报告编号：0104029923011(002)

# 巫山县三溪两坪195MW农（林）光互 补光伏发电项目 减排量核证报告

（第二监测期：2021年08月01日～2022年12月31日）

核证机构：中国船级社质量认证有限公司

图1 监测计量图

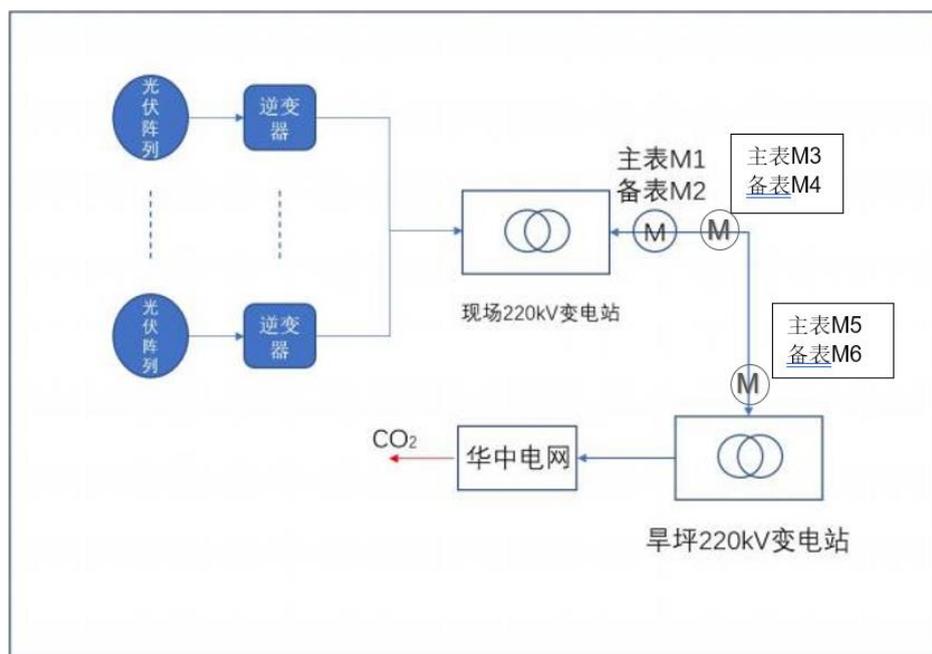
监测计划和监测报告中的描述不一致；提出了**不符合2**：经现场核查，发现本项目的下网电量监测电表与项目设计文件中监测计划不一致，下网电量监测数据与运行日志中下网电量数据不一致，电网公司每月结算上网电量与下网电量的电表不一致。

根据《温室气体自愿减排项目审定与核证指南》第五条第（二）款第5点，核证组认为本项目存在监测计划上的变更，因此不符合2转为**进一步行动2**：项目业主方应当申请变更本项目设计文件的监测计划，变更下网电量监测和电网结算电表为主表M3、备表M4的描述，变更电网结算上网电量电表为主表M5、备表M6的描述，并将主表M3、

备表M4监测的下网电量数据与运行日志中下网电量数据同步。

CCSC核证组通过现场访问以及与项目业主相关负责人的访谈，确认本项目从220kV电网的下网电量通过两块安装于项目发电场220kV升压站两早线251#进线侧精度为0.2S的双向电能表（图1、主表M3、备表M4）连续监测，与已备案监测计划不一致，并且主表M3、备表M4监测的下网电量每日抄表数据没有记录在《光伏电站运行日报表》。电表在本监测期内运行正常，没有出现异常情况。如**进一步行动2**中的要求，项目业主应指定技术人员每日阅读和记录电表（图1、主表M3、备表M4）的读数并记录在《光伏电站运行日报表》，通过查看08版监测报告，核证组对修改后的下网电量数值与电网公司出具的《下网电量结算单》中的数值进行交叉核对，取两者中的较大值，并经过保守计算作为减排量计算依据。核证组确认该项目参数的监测符合相关要求。
